**БЛОКИ УНИВЕРСАЛЬНЫХ ШТАМПОВ ДЛЯ ОБРЕЗКИ
ОБЛОЯ У ШТАМПОВАННЫХ ПОКОВОК
С УДЛИНЕННОЙ ОСЬЮ НА КРИВОШИПНЫХ ПРЕССАХ.**

**ГОСТ
23210-78**

Изменение № 1 ГОСТ 23210—78 Блоки универсальных штампов для обрезки облоя у штампованных поковок с удлиненной осью на кривошипных прессах. Конструкция и размеры

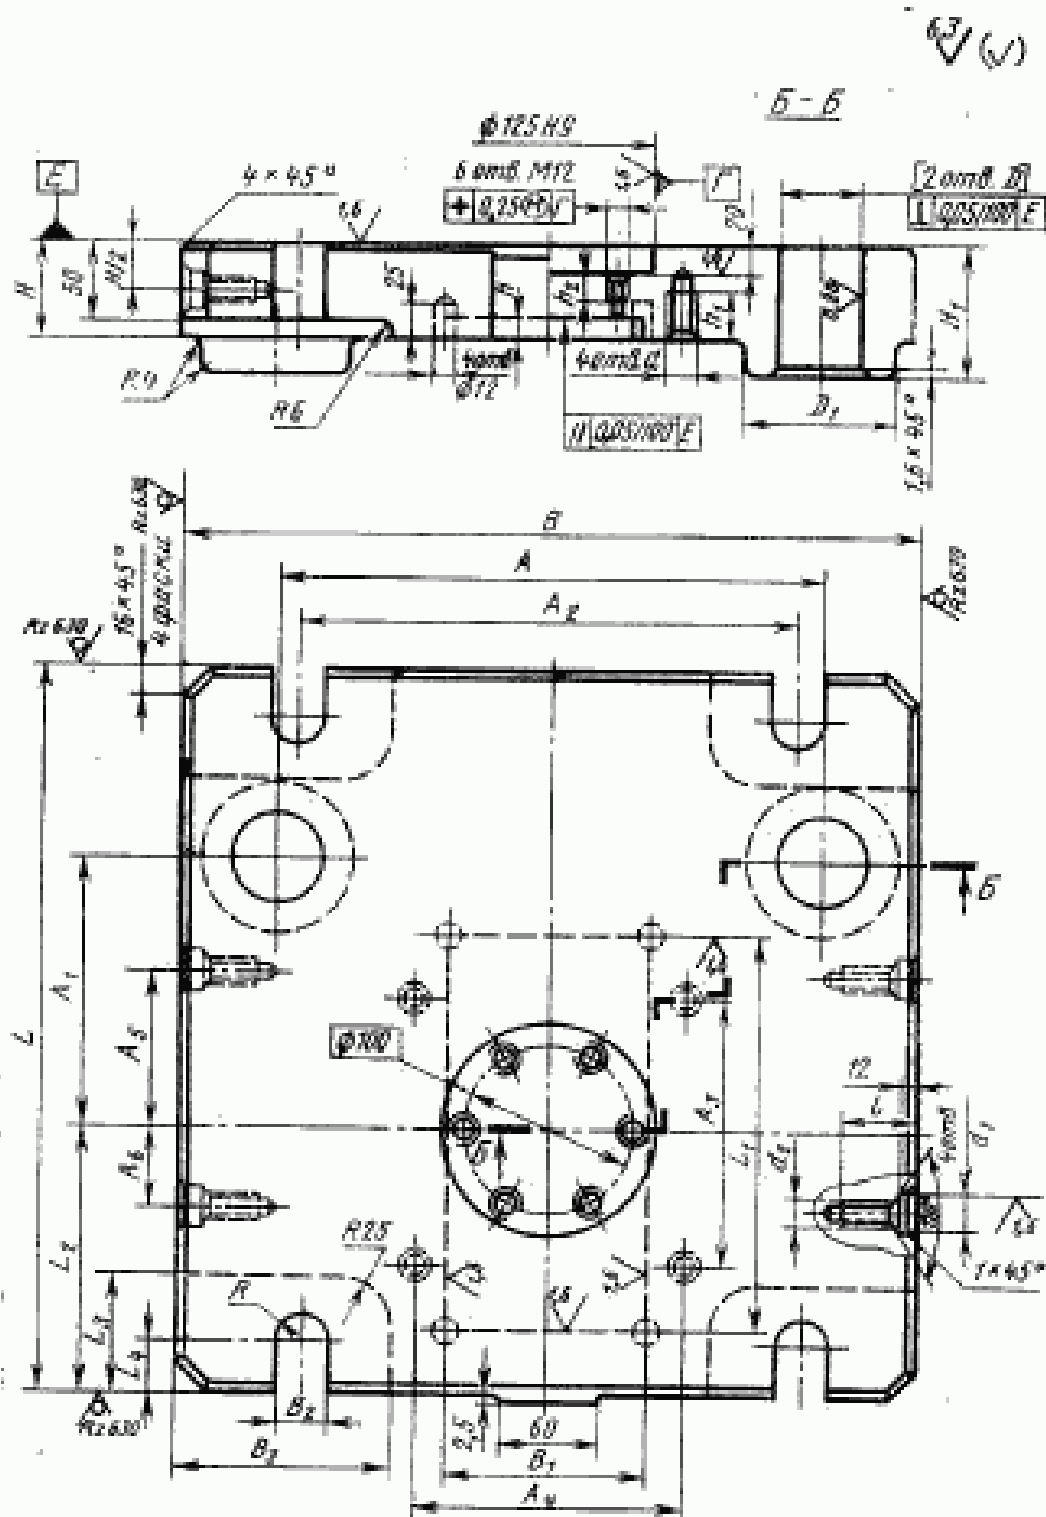
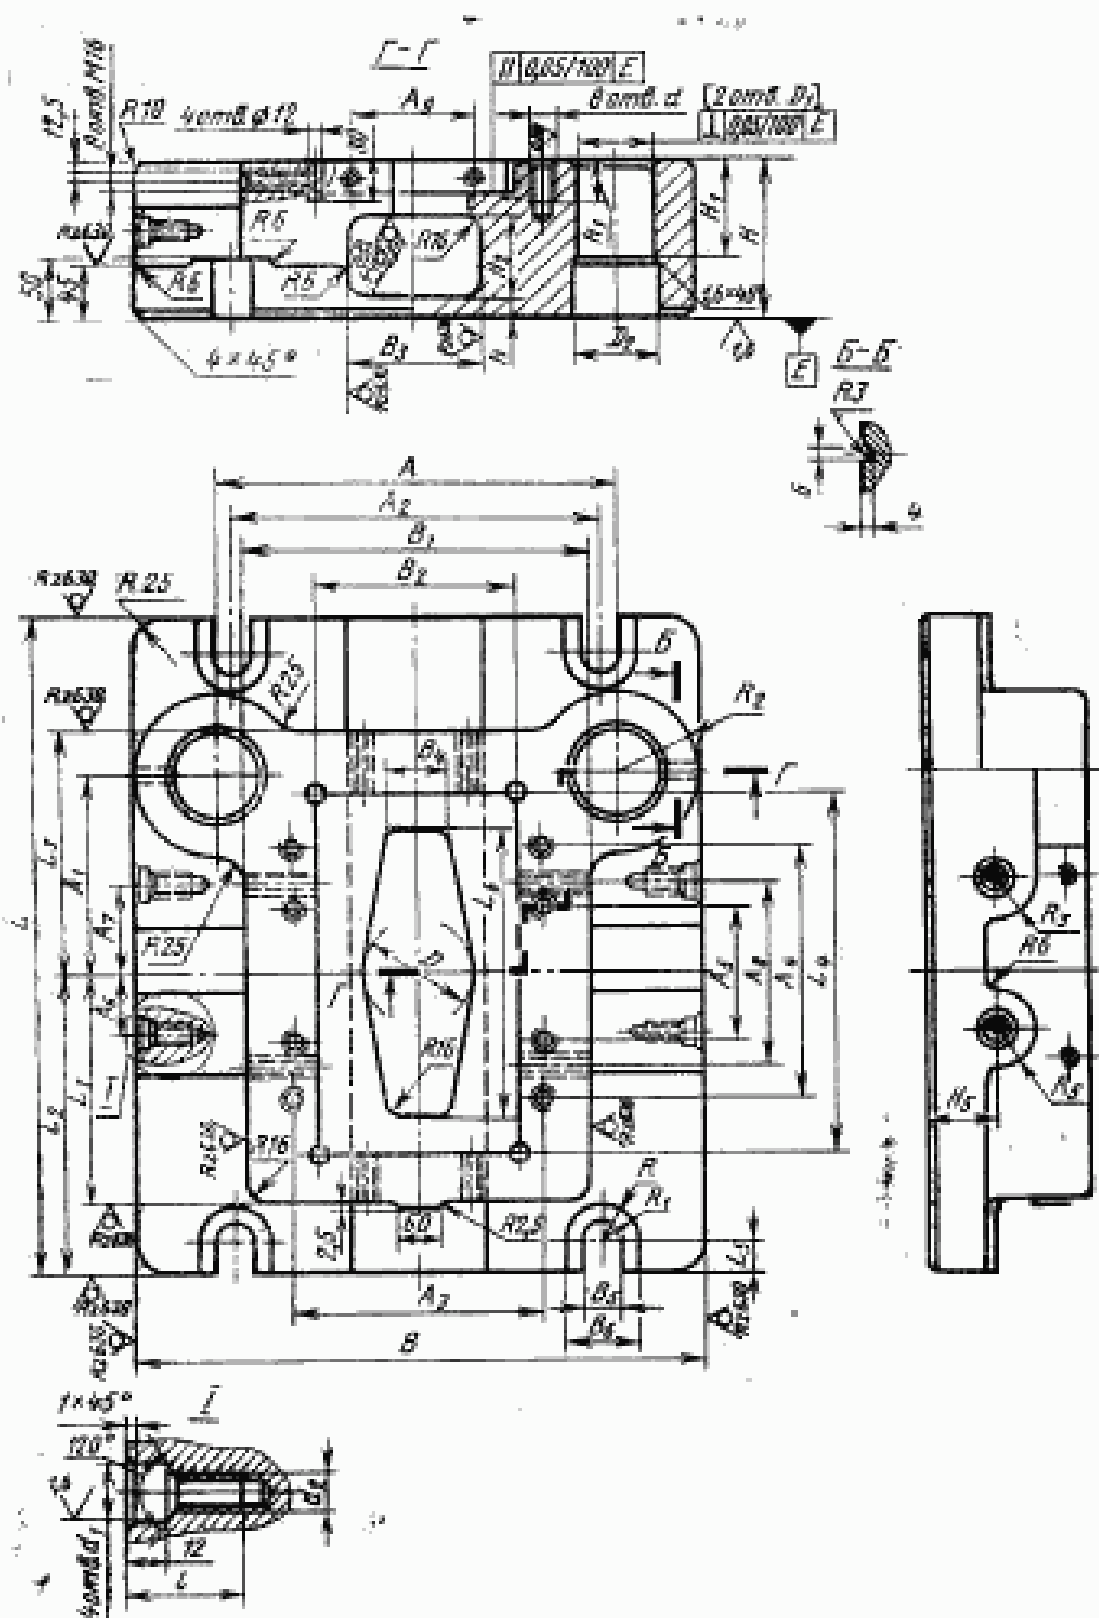
Пункт 3. Чертеж 2. Заменить обозначение:

$$\begin{array}{|c|c|c|c|} \hline + & 0,25 & \oplus & r \\ \hline \end{array} \text{ и } \begin{array}{|c|c|c|c|} \hline \oplus & \Phi 0,5 & \oplus & r \\ \hline \end{array}$$

Черт. 5

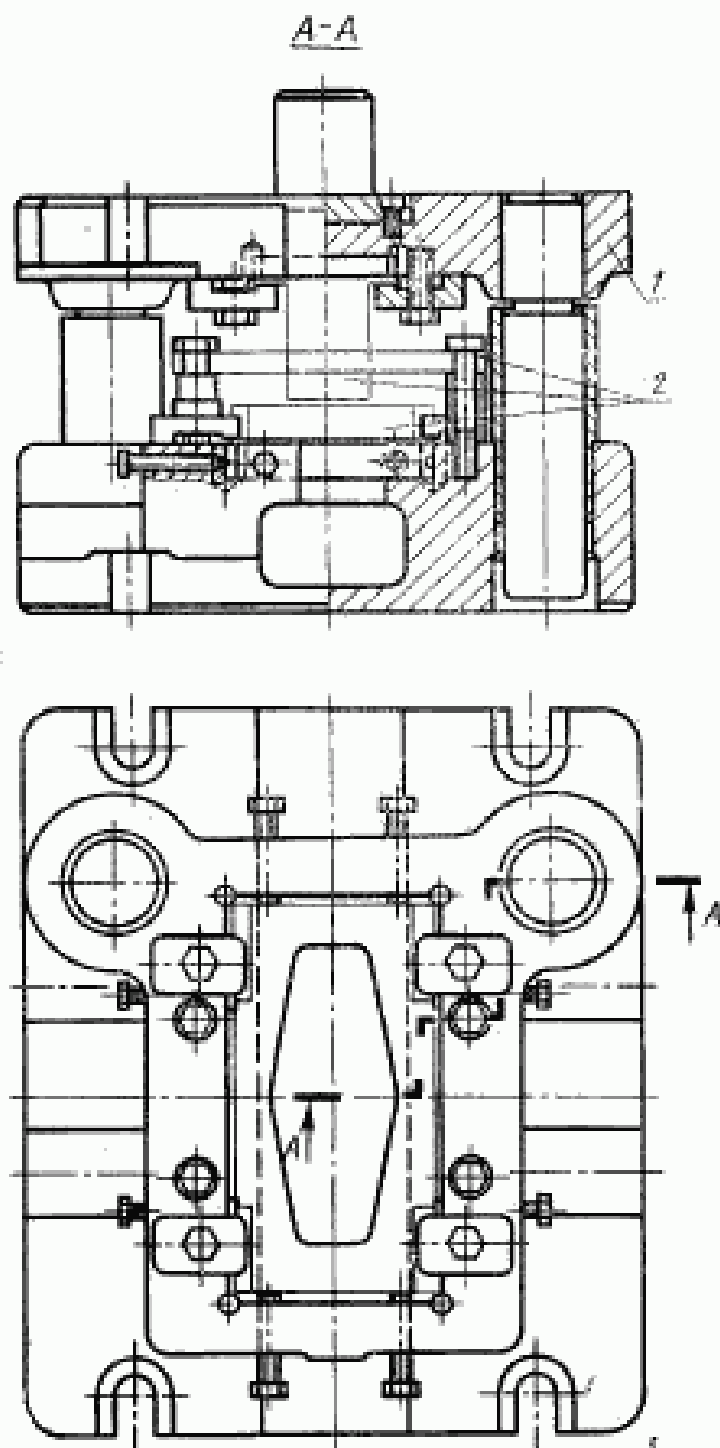
Пункт 6.2. Заменить обозначение: HRC 58 . . . 62 на HRC, 59 . . . 63.

Пункт 6.4. Заменить слово: «Биение» на «Допуск радиального биеения».
